Nota van zienswijzen en wijzigingen

Deze Nota van zienswijzen heeft betrekking op het TAM-omgevingsplan dat voorziet in het realiseren van een ondergrondse 150 kV-hoogspanningsverbinding tussen Boxmeer en Venray omdat het bestaande 150kV-hoogspanningsnetwerk niet voldoet aan alle technische eisen om in de toenemende behoefte aan elektriciteit te kunnen voorzien.

TAM-omgevingsplan Hoofdstuk 22l Buitengebied Boxmeer, hoogspanningsverbinding 150 kV Boxmeer-Venray
NL.IMRO.1982.TAMBuBmr150kV-VA01

Projectnummer 51006816	Gecontroleerd door EJ
Tekeningnummer 51006816.5305.K01	Getekend door SV
schaal 1 : 5000	Status Vastgesteld
Formaat 594x841	Documentnaam 51006816.5305.K01_vergelykend

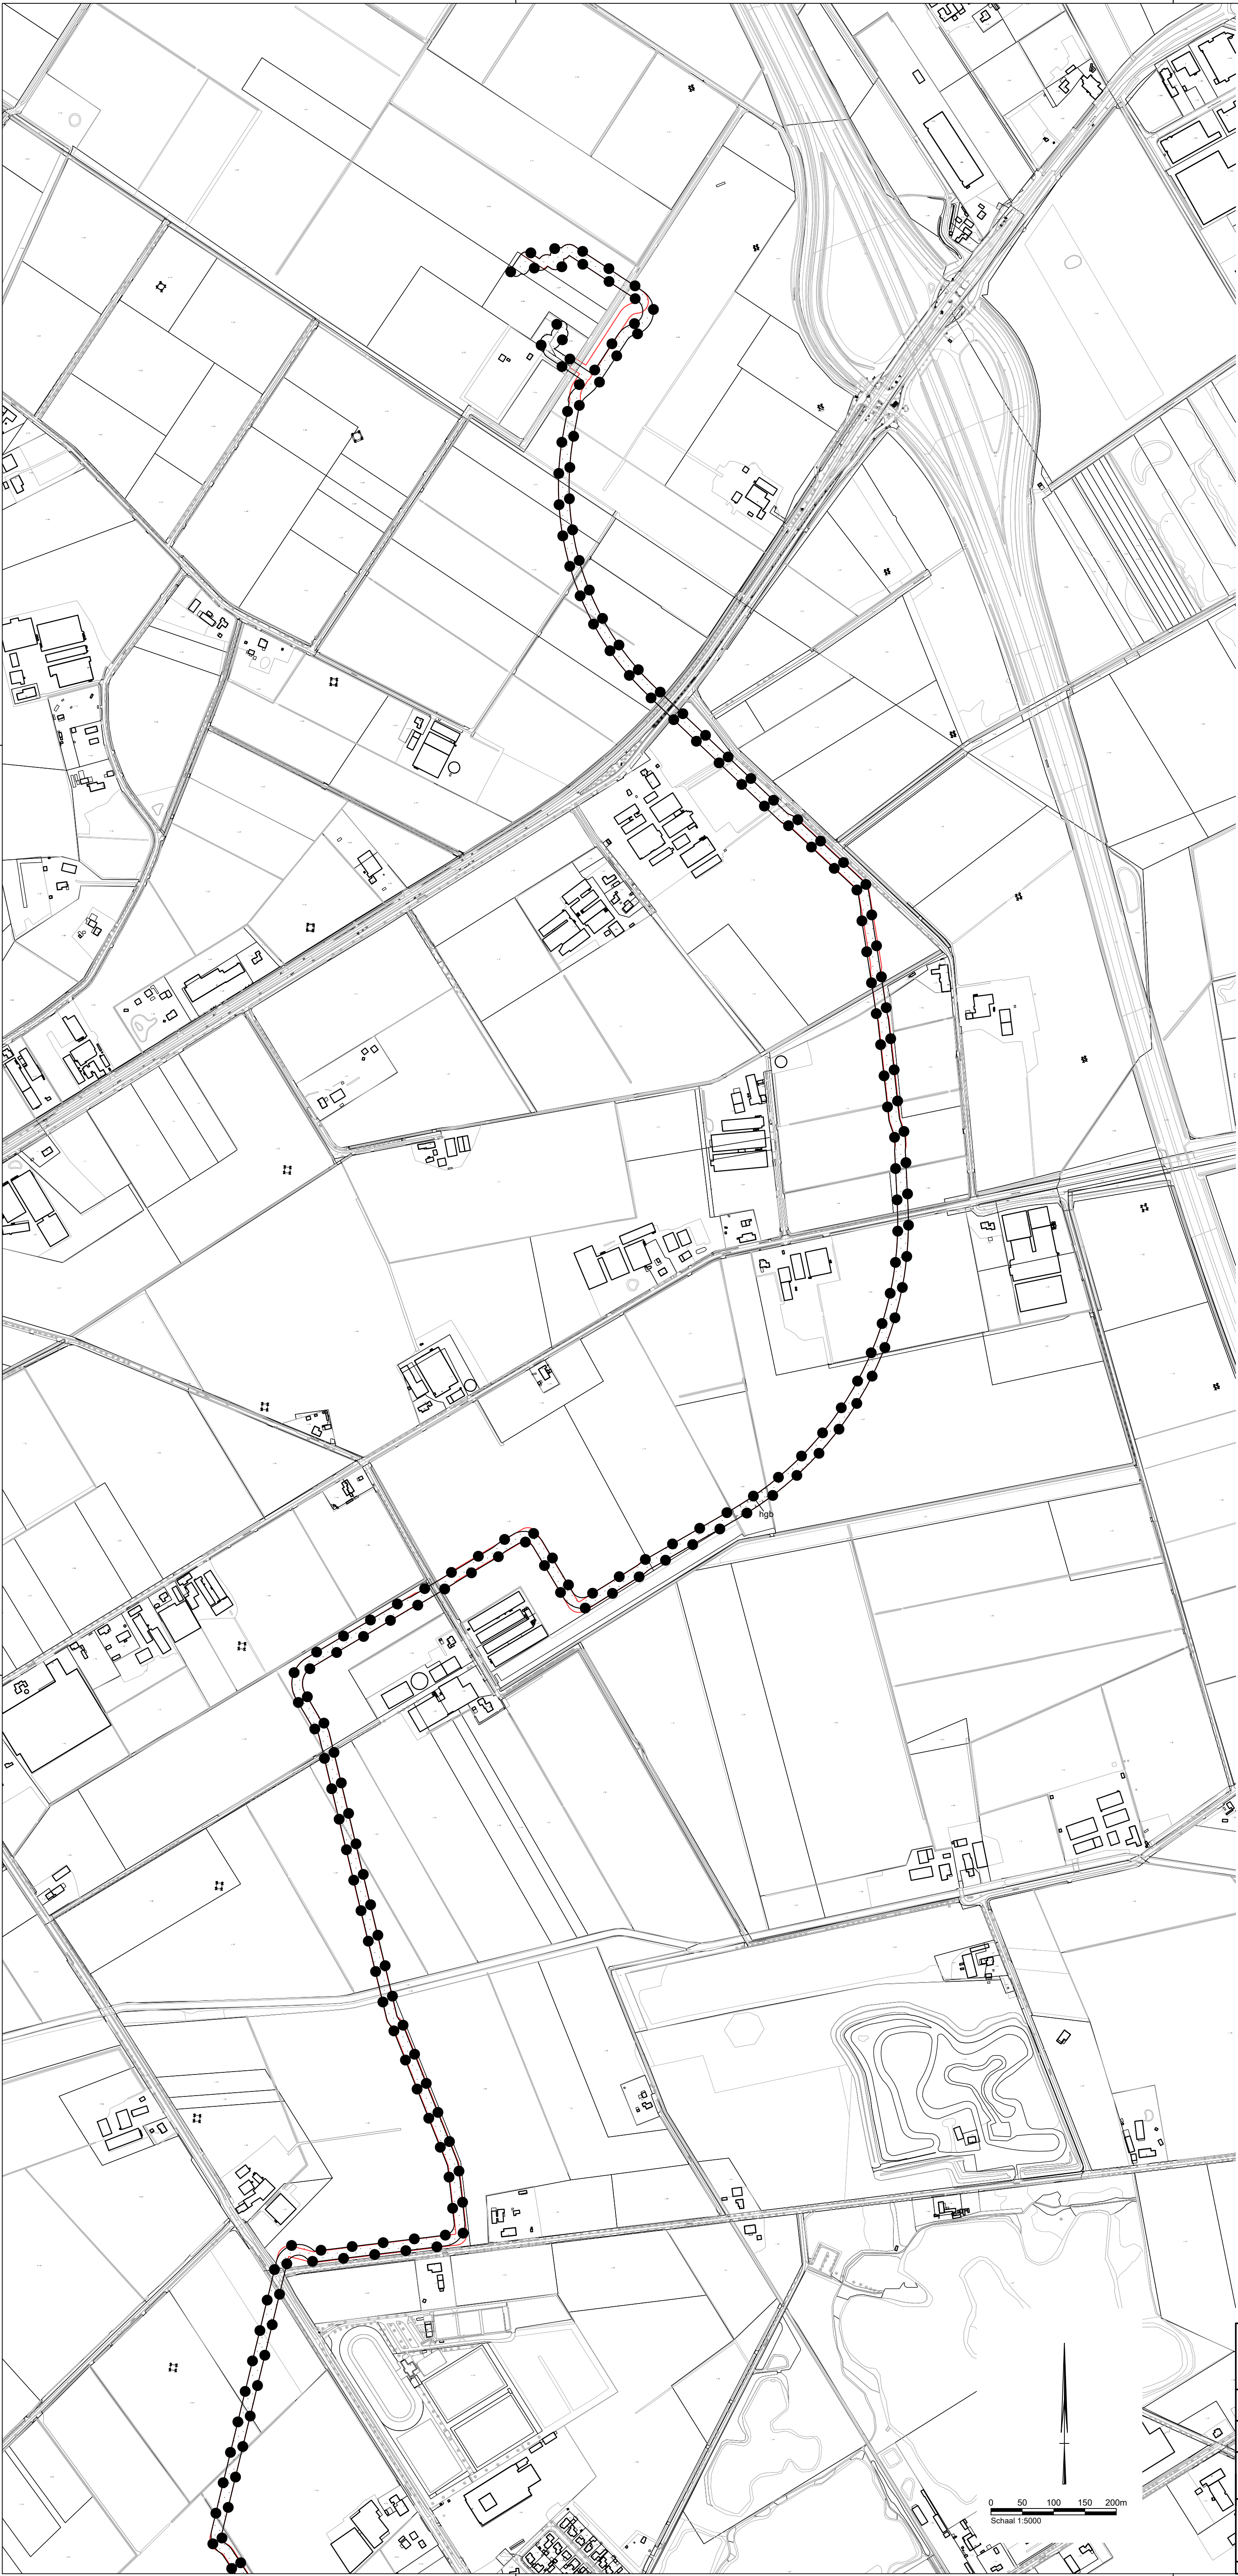
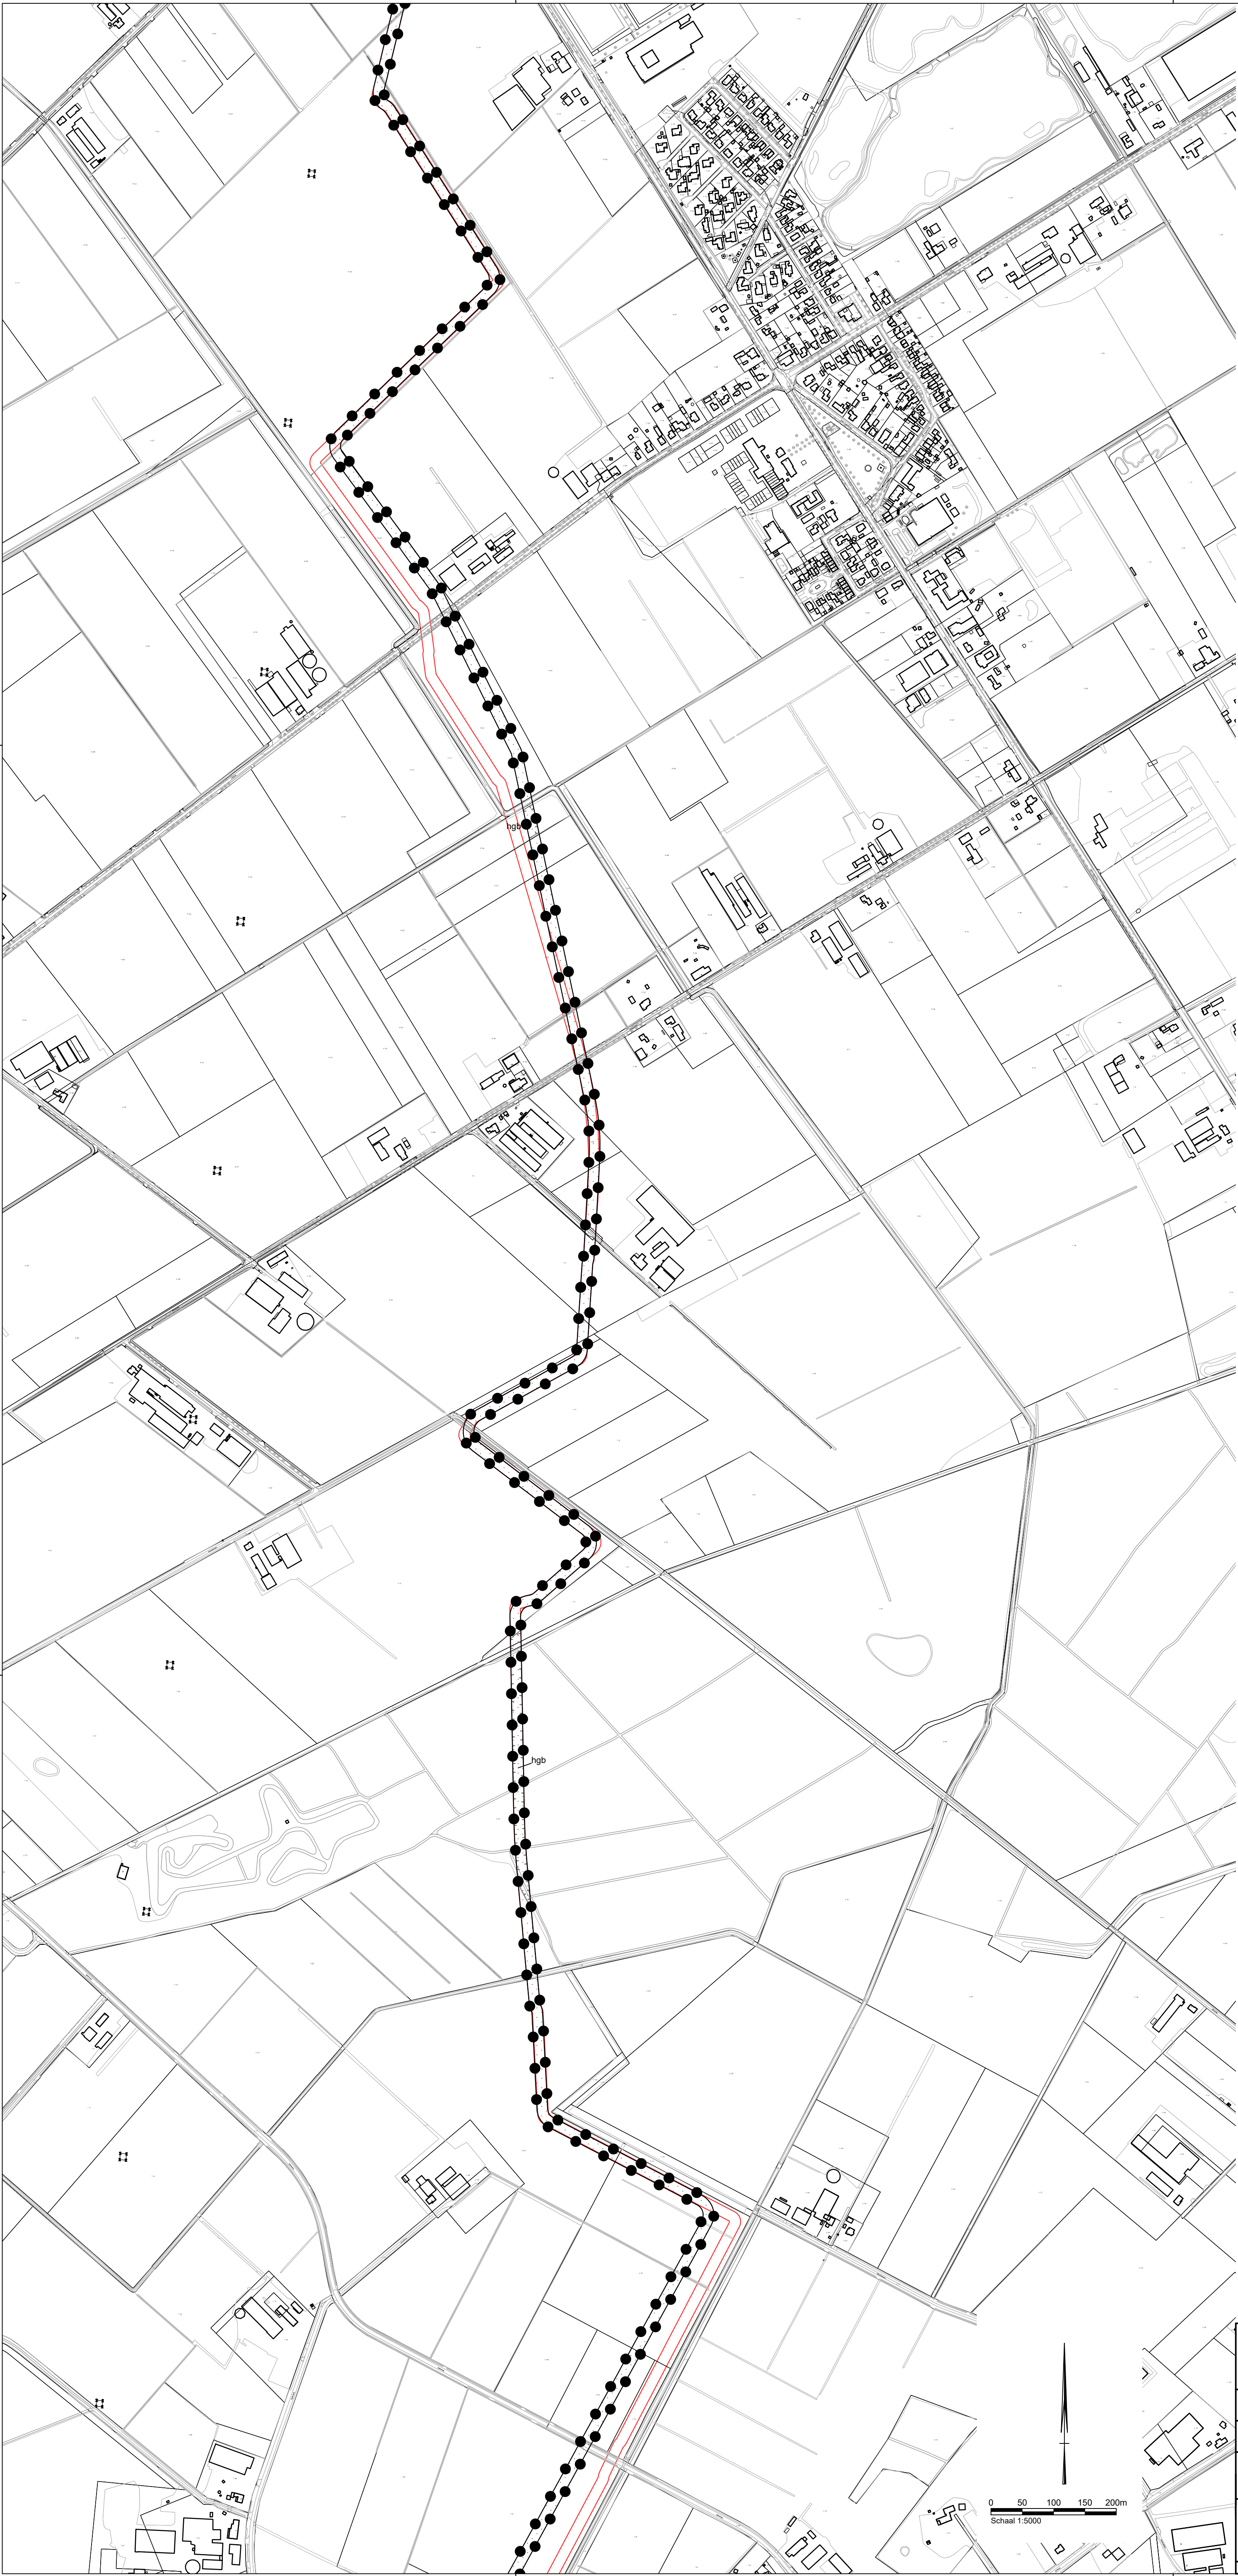
De verbeelding is op enkele punten gewijzigd. De wijzigingen zijn weergegeven in de bijlage op vergelijkingskaarten. Hieronder wordt toegelicht waarom er wijzigingen zijn.

Er zijn langs het tracé in twee watergangen bever oeverholen aangetroffen binnen de invloedsfeer van de werkzaamheden. Dit is nabij de Lindelaan en langs de Lactariabeek, nabij Rietedreef.

In verband met de mogelijke aantasting en/of verstoring van deze oeverholen wordt, in afstemming met de aannemer, het tracé gewijzigd. Hierdoor wijzigt ook de conclusie die in het aanvullend onderzoek staat (NL24-648800269-80980, versie D1, 25 april 2024).

Omdat de tracélocatie verder van de oeverholen wordt gelegd (**>50 meter**) is een omgevingsvergunning voor de bever in principe niet nodig, als daarnaast ook de zorgplicht kan worden nageleefd. Dit omdat op meer dan 50 meter afstand van de oeverholen er geen aantasting meer plaatsvindt van de aanwezige oeverholen en kan door rekening te houden met de bever langs deze watergangen, worden voorkomen dat het leefgebied van de bever wordt verstoord.

Uit geactualiseerde peilbuisgegevens blijkt dat de grondwaterstand in het plangebied hoger is dan ten tijde van de tracering en de publicatie van het ontwerp TAM-IMRO omgevingsplan werd aangenomen. Als gevolg van de hoge waterstanden binnen het plangebied, dient de uitvoeringsmethode te worden gewijzigd. Het uitgangspunt van onderhavig plan was om de kabels aan te leggen middels open ontgraving, maar gezien de zeer hoge lozingsdebieten die dit tot gevolg heeft door de langdurige bemalingen wordt dit niet haalbaar geacht.

Op de plekken waar de hoge grondwaterstanden zich voordoen is het noodzakelijk om gebruik te maken van sleufloze technieken (HDD-boringen of aanleg van de kabel in mantelbuizen). Door deze wijziging in uitvoeringsmethode zijn enkele krappe bochten uit het ontwerp omgevingsplan niet haalbaar en worden er 2 tracéwijzigingen aangebracht, nabij hoogspanningsstation Boxmeer, parallel aan de Zandkant en nabij Vredepeelweg 5 in Overloon. De wijziging in uitvoeringsmethode heeft als bijkomend voordeel dat de bodemstructuur van een groot deel van de agrarische percelen niet verstoord wordt, uitsluitend ter plaatse van de in- en uittredepunten van de boringen.

De 4 tracéwijzigingen zijn in de pdf's inzichtelijk gemaakt, zoals opgenomen in bijlage 3.

- Status gewijzigd in 'vastgesteld'
- Verbeelding aangepast n.a.v. tracéwijzigingen zoals opgenomen in bijlage 3
- Imro-code gewijzigd
